核燃料サイクル開発機構人形峠環境技術セン ターにおける加工事業変更許可申請の概要

平成11年5月

本資料は、核燃料サイクル開発機構人形峠環境技術センターにおける核燃料物質加工事業変更許可申請（平成10年11月2日付「10サイクル機構（人）024」の変更内容の概要を述べたものである。

加工工程における核燃料物質収支図 (年間U量)

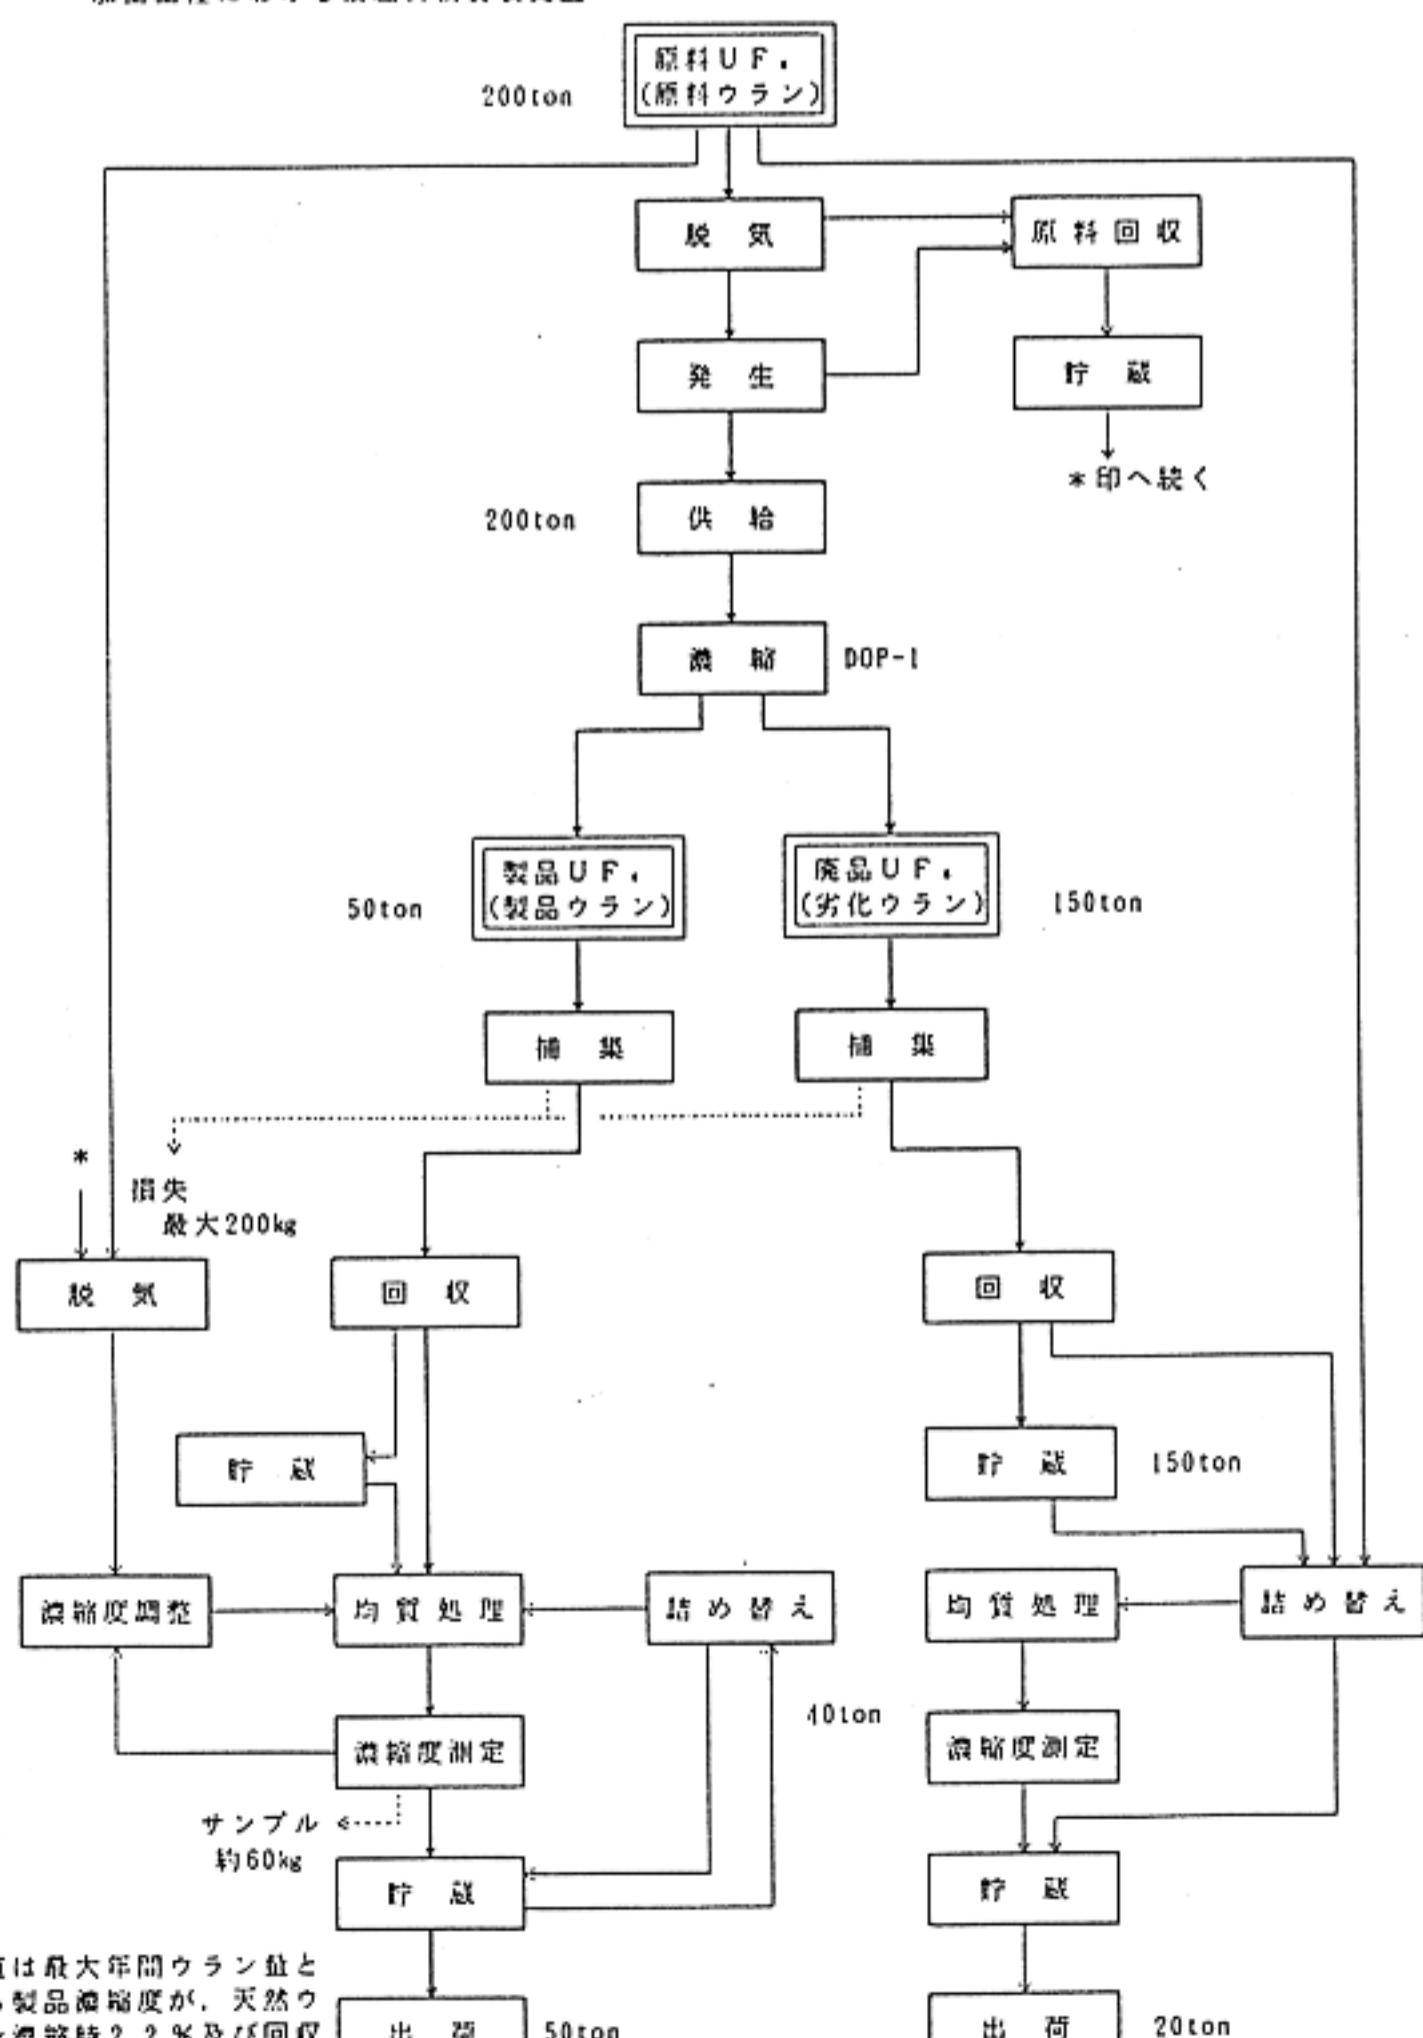
1) 回収ウラン系濃縮ウランの詰め替え工程の追加

加工方法にシリンド (ANSI規格30B) からシリンド (改良型30B) へ回収ウラン系濃縮ウランの詰め替え工程を追加し、年間取扱い量を20ton-U 以下から40ton-U 以下に変更する。

図3-1 第1貯蔵庫内の
使用済NaF貯蔵エリア及び新設するバードケージ

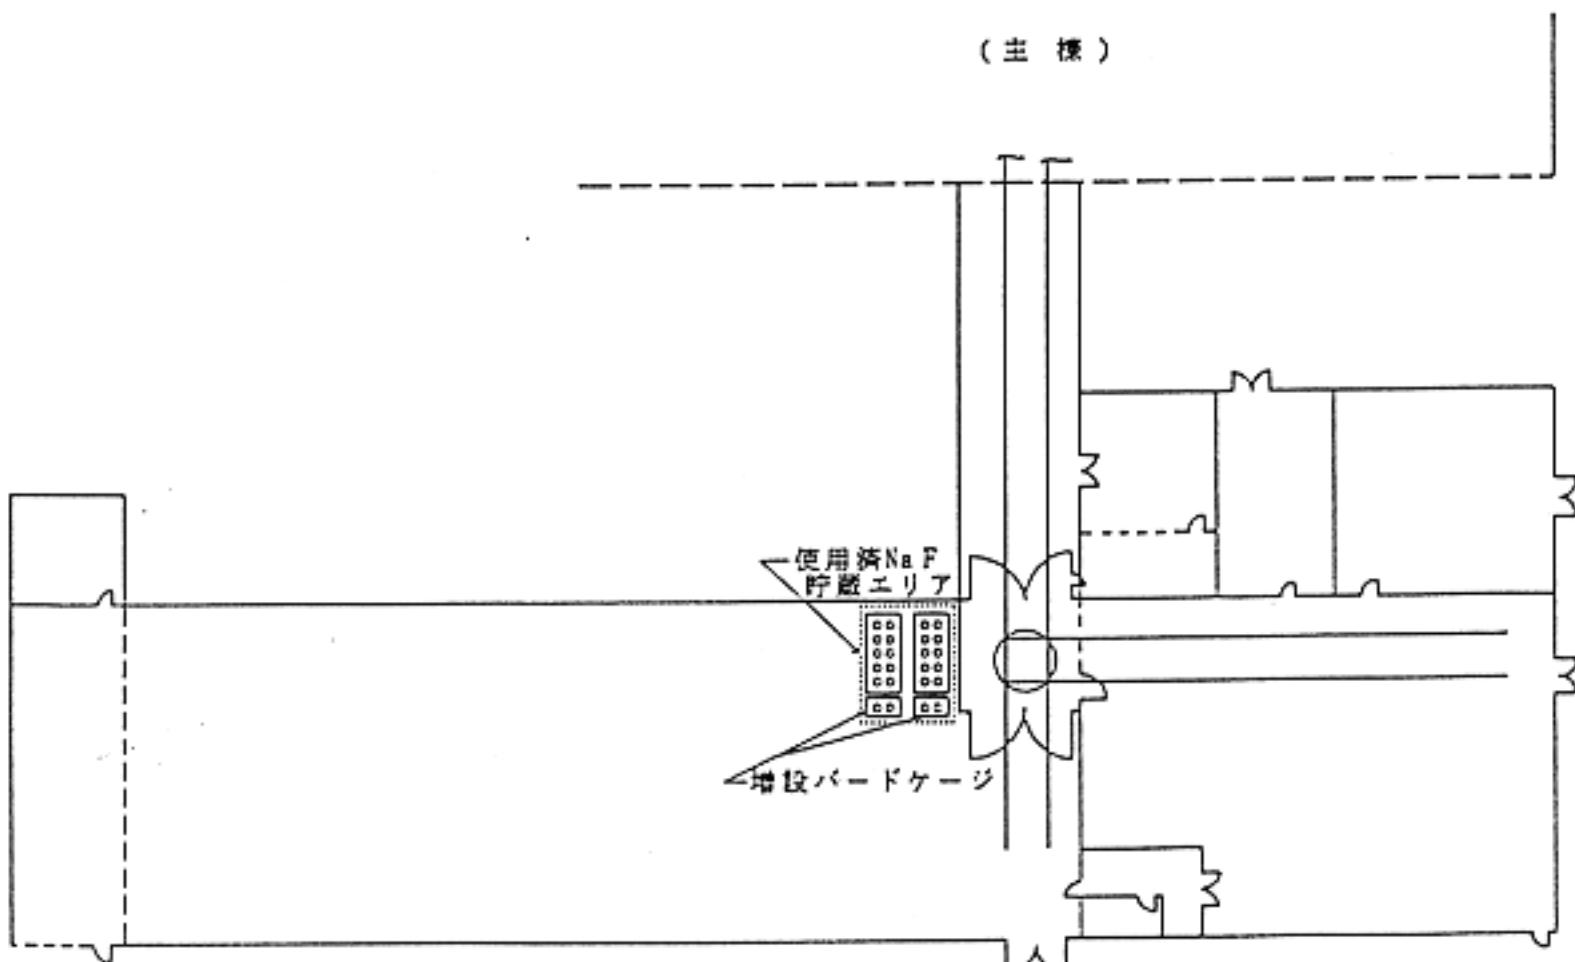
臨界管理を必要とする使用済NaFを貯蔵することを目的として、第1貯蔵庫内の放射性固体廃棄物を貯蔵するエリア（以下「使用済NaF貯蔵エリア」という。）を拡大する。なお、拡大する使用済NaF貯蔵エリアにはバードケージを2基設置し、使用済NaF収納ドラム缶を4本保管する。

- (1) 使用済NaFは使用済NaF収納ドラム缶に収納して、第1貯蔵庫内の使用済NaF収納ドラム缶を貯蔵するエリア内のバードケージに保管する。
- (2) 第1貯蔵庫内の使用済NaF収納ドラム缶を貯蔵するエリアを、約36m²から約42m²に拡大し、バードケージを2基新設することにより、使用済NaFドラム缶の貯蔵能力を合計で24本にする。使用済NaFドラム缶の貯蔵能力24本は、ウラン濃縮原型炉の運転期間における定常・非定常に発生する使用済NaF量（ドラム缶8本分）を十分に許容する事ができる量である。
- (3) 第1貯蔵庫内の使用済NaF収納ドラム缶を貯蔵するエリアに増設するバードケージの配置は、図3-1に示すとおりである。

- (4) バードケージの耐震設計は、「ウラン加工施設安全審査指針」で定められる耐震設計上の重要度分類の第2類とし、建築基準法等の関係法令により行う。

5. 変更に係る主要機器配置図

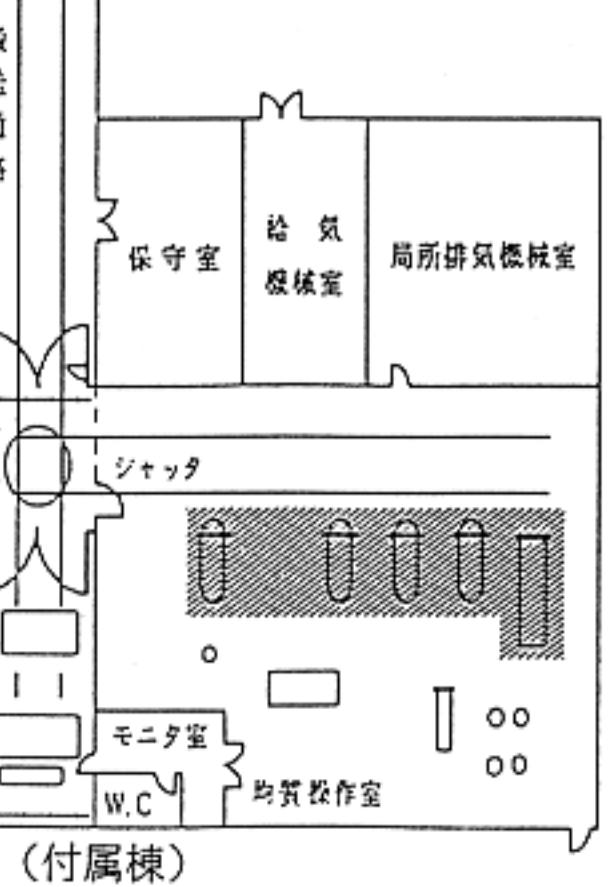
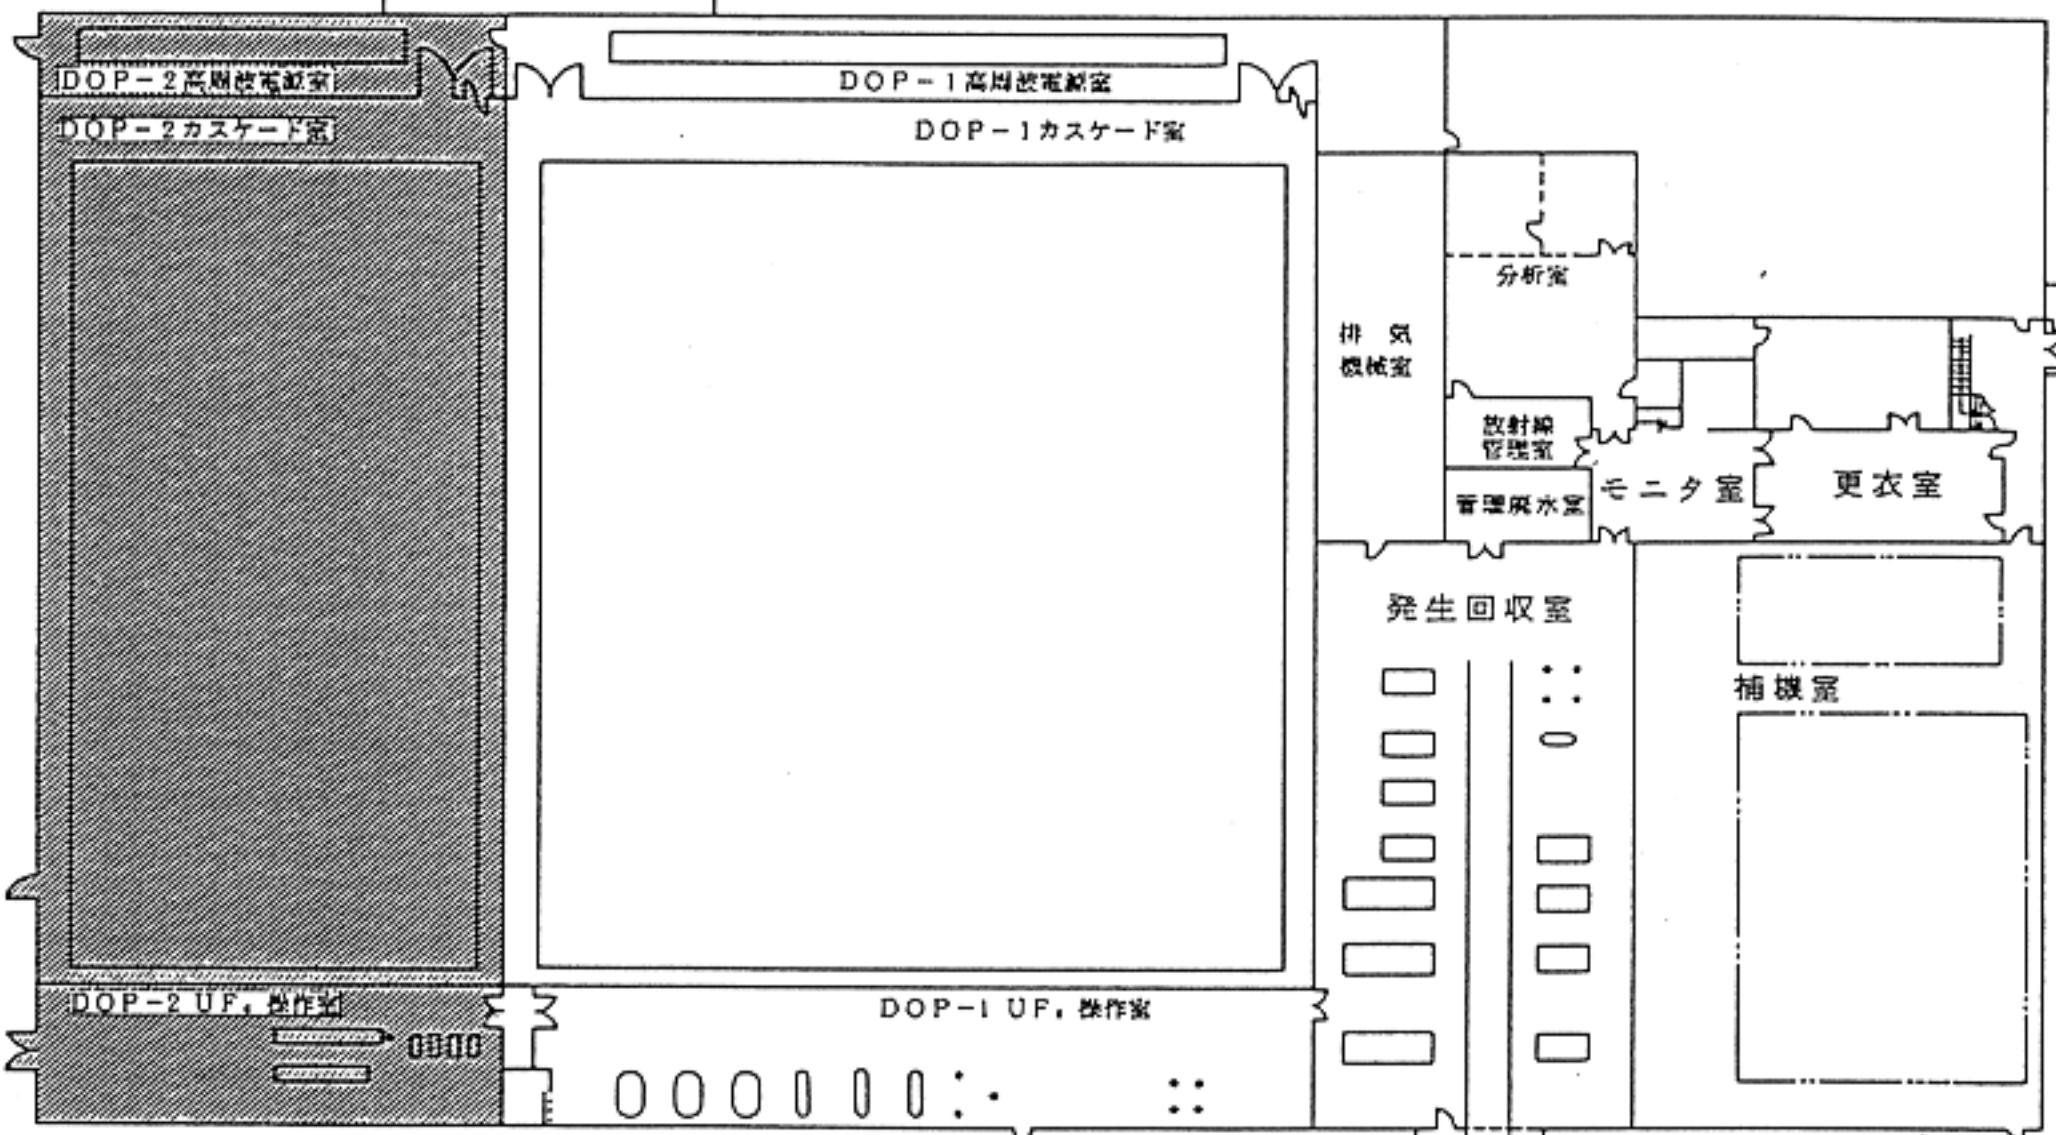
- (2) DOP-2に係るUF₆ガス流通配管を切り離すとともに、DOP-2 UF₆操作室内の製品廃品プレコンプレッサ、製品廃品メインコンプレッサ、プレコンプレッサ排気ケミカルトラップ及び付属配管を撤去する。

設備	主要な系統及び機器	個数	設置場所	主な仕様
UF ₆ 処理設備	製品プレコンプレッサ	5基	DOP-2 UF ₆ 操作室	遠心式
	製品メインコンプレッサ	2基		往復動式
	廃品プレコンプレッサ	14基		遠心式
	廃品メインコンプレッサ	2基		往復動式
	プレコンプレッサ排気系 ・ケミカルトラップ (NaF, Al ₂ O ₃)	1基		容量約1kg-U/基 NaF部 捕集効率99.99%以上 Al ₂ O ₃ 部 HF除去効率99.99%以上
